# Églises baroques (Philippines) No 677bis

Églises baroques de Philippines

6 mars 2013

Église de l'Immaculée Conception de San Agustín, Manille - Plan indiquant la zone tampon proposée

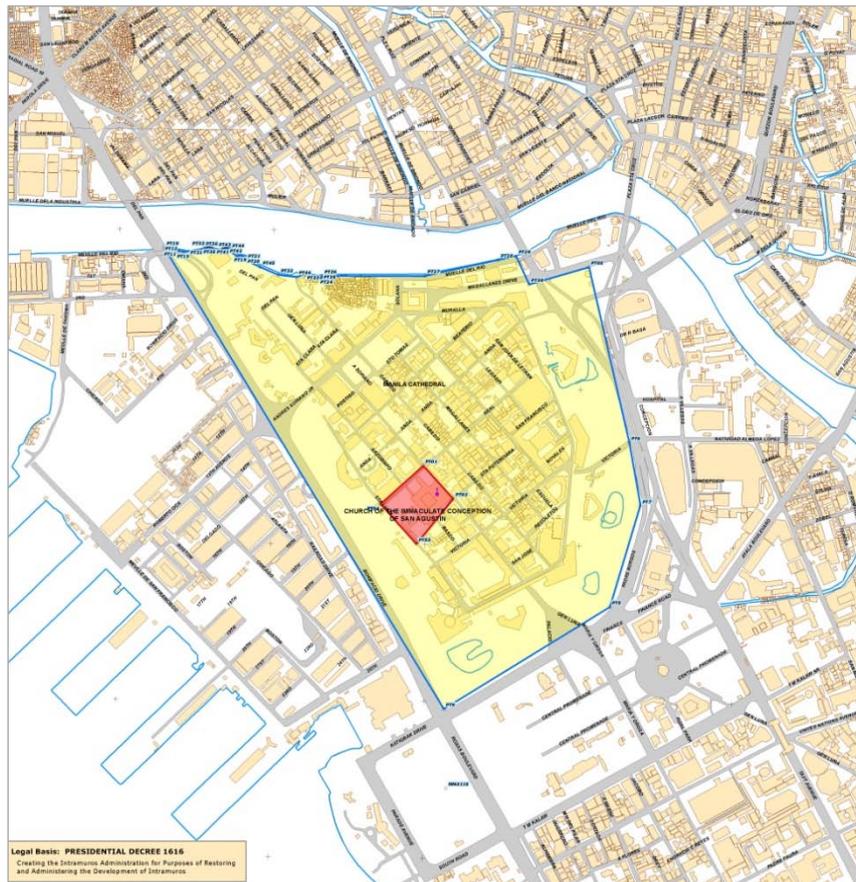
Les limites de l'église de l'Immaculée Conception de San Agustin restent identiques à celles du bien inscrit en 1993 et le bien couvre une superficie de 2,43 hectares. La nouvelle zone tampon de 106,13 hectares couvre tout le quartier historique fortifié Intramuros. Elle offre une excellente protection des composantes du bien contre d'éventuels risques d'atteintes physiques et visuelles.

L'ICOMOS recommande que la proposition de modification mineure des limites et de zone tampon de l'église de l'Immaculée Conception de San Agustin (Manille), églises baroques des Philippines, Philippines, soit **approuvée**.

Église Nuestra Señora de la Asunción, Santa María - Plan indiquant les délimitations révisées du bien et la zone tampon proposée

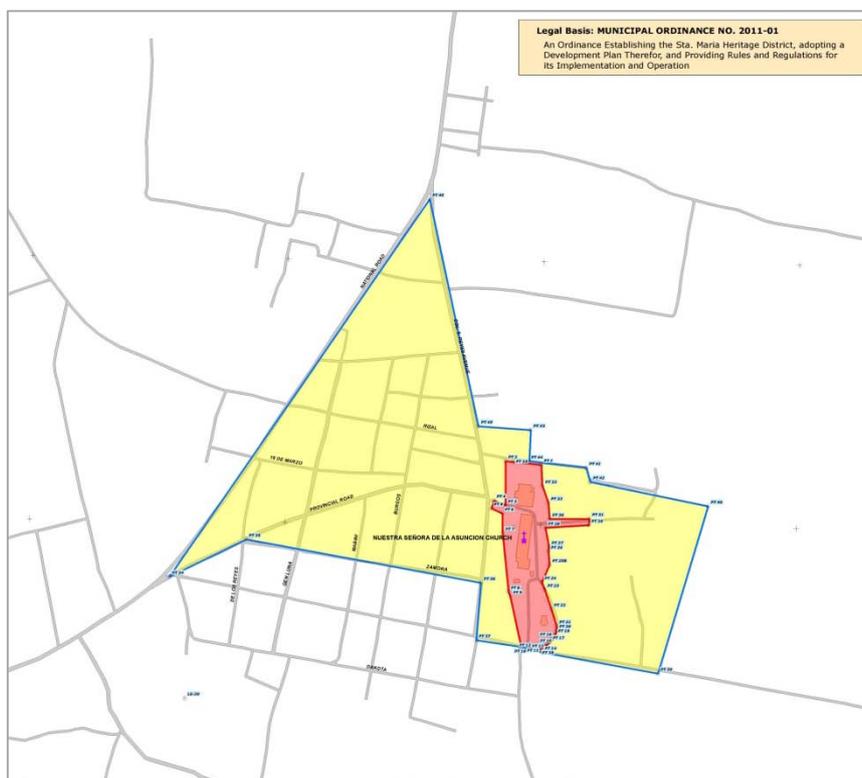
Dans la municipalité de Santa Maria, les limites de l'élément de la série Nuestra Señora de la Asunción ont été à la fois étendues et légèrement réduites, et comprennent aujourd'hui les éléments essentiels de l'église, le couvent et les lignes de vue entre les principales voies d'accès et l'église. Des parties du cimetière historique et des pentes verdoyantes alentour, auparavant légèrement plus larges, ont été exclues des limites. La zone agrandie s'étend vers le sud, mais aucune justification n'a été fournie pour les nouvelles inclusions. La superficie de la zone couverte par les nouvelles délimitations proposées est de 2,86 hectares, tandis que la taille exacte de la zone précédemment inscrite n'est pas claire en raison de sa délimitation schématique sur une carte sans échelle dressée en 1993.

L'État partie propose aussi des délimitations pour une zone tampon qui a été établie et qui comprend des parties importantes de la ville historique entourant l'église, dont l'ancien et le nouveau marché central. Bien que cette zone tampon semble offrir une protection adaptée vers l'est et l'ouest, aucune zone tampon n'entoure les limites du bien inscrit vers le nord et le sud et la documentation fournie par l'État partie n'explique pas la raison de cette répartition inégale de la zone tampon. L'ICOMOS recommande qu'une zone tampon soit prévue pour la protection dans toutes les directions et qu'elle soit par conséquent étendue au nord et au sud de cet élément constitutif du bien.

L'ICOMOS recommande que l'examen de la proposition de modification mineure des limites et de zone tampon de l'église Nuestra Señora de la Asunción (Santa Maria), églises baroques des Philippines, Philippines, soit **renvoyé** à l'État partie afin de lui permettre de :

- justifier la réduction du bien le long des pentes à l'est en direction du vieux cimetière espagnol et expliquer l'extension des limites vers le sud ;
- étendre les zones tampons dans les directions où l'élément du bien n'est pas encore entouré par une zone tampon de protection ou apporter une justification expliquant pourquoi des zones tampons n'ont pas été établies dans ces endroits.

Église de San Agustín, Paoay - Plan indiquant les délimitations révisées du bien et la zone tampon proposée

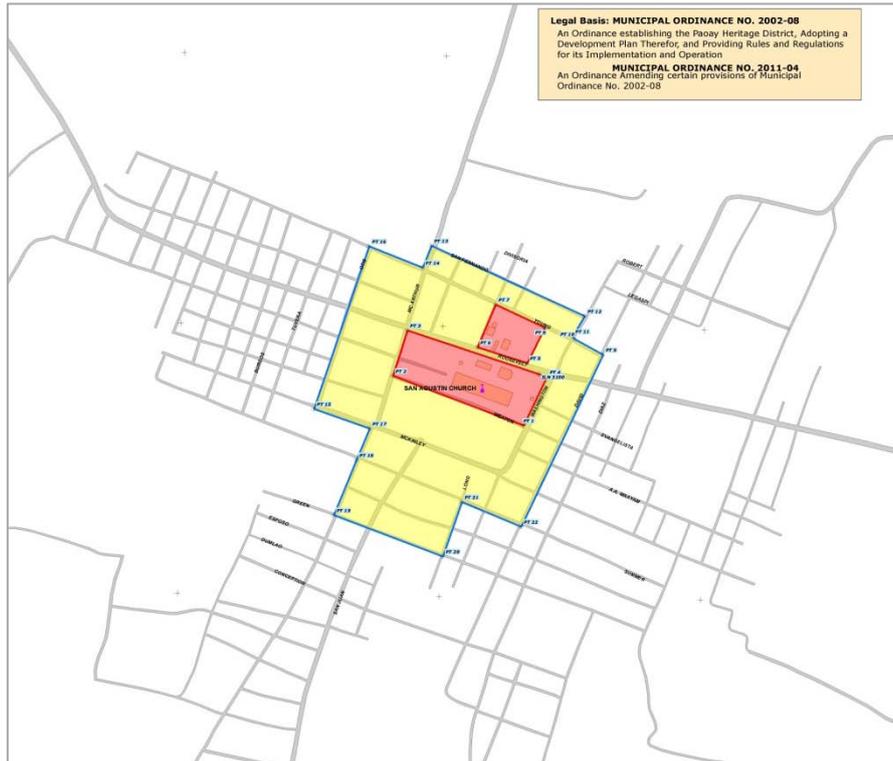
Pour l'église San Agustin de Paoay, Ilocos Norte, les limites proposées ont été étendues pour couvrir un deuxième élément constitutif – donc le cinquième pour la série dans son entier – en intégrant les ruines du couvent de San Agustin. Le premier site couvre la superficie d'origine, qui est de 2,10 hectares, à laquelle il faut ajouter 0,66 hectare pour le deuxième élément. L'extension est justifiée par le fait que le couvent a fait partie intégrante du développement de l'église et que pour cette raison ses ruines doivent aussi être incluses ; toutefois, le couvent n'était pas mentionné dans le premier dossier d'inscription. L'ICOMOS considère que l'État partie doit fournir de plus amples informations sur la manière dont le couvent contribue à la valeur universelle exceptionnelle de la série. Sur la base d'une explication claire de l'inclusion du couvent, il conviendrait aussi de se demander si une extension de l'élément existant ne serait pas une option préférable à l'ajout d'un cinquième élément, simplement séparé du premier par une rue.

La zone tampon commune entourant les deux éléments couvre une superficie de 13,86 hectares. Sa délimitation semble suffire à fournir une protection appropriée au bien existant de cet élément de la série.

L'ICOMOS recommande que l'examen de la proposition de modification mineure des limites et de zone tampon de l'église de San Agustin (Paoay), églises baroques des Philippines, Philippines, soit **renvoyé** à l'État partie afin de lui permettre de :

- justifier la contribution spécifique des ruines du couvent à la valeur universelle exceptionnelle du bien ;
- étendre la zone inscrite de l'église pour inclure le couvent afin de former un seul élément constitutif ;
- étendre les zones tampons dans les directions où l'élément du bien n'est pas encore entouré par une zone tampon de protection ou apporter une justification expliquant pourquoi des zones tampons n'ont pas été établies dans ces endroits.

Église de Santo Tomás de Villanueva, Miagao - Plan indiquant la zone tampon proposée

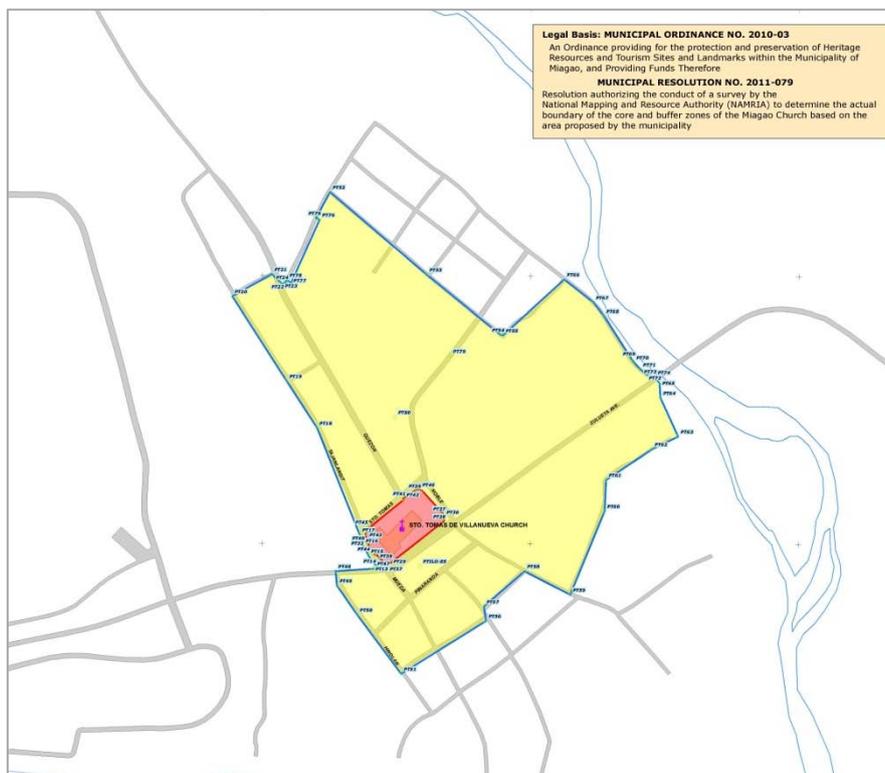
Les limites de l'élément de la série de l'église Santo Tomas de Villanueva à Miagao, Iloilo, ne changent pas et couvrent une superficie de 0,92 hectare. La zone tampon entourant le site offre une protection appropriée dans trois directions, sur une superficie de 29,94 hectares. Toutefois, aucune zone tampon n'est proposée vers le sud-ouest du bien et l'État partie n'a pas fourni d'explication concernant l'absence de zone tampon à cet endroit dans sa documentation. L'ICOMOS considère qu'il serait souhaitable d'établir une zone tampon qui entoure le bien dans toutes les directions et offre ainsi une protection appropriée contre toutes les atteintes négatives possibles, y compris visuelles.

L'ICOMOS recommande que l'examen de la zone tampon proposée pour l'église de Santo Tomas de Villanueva (Miagao), églises baroques des Philippines, Philippines, soit **renvoyé** à l'État partie afin de lui permettre de :

- étendre les zones tampons dans les directions où l'élément du bien n'est pas encore entouré par une zone tampon de protection ou apporter une justification expliquant pourquoi des zones tampons n'ont pas été établies dans ces endroits.
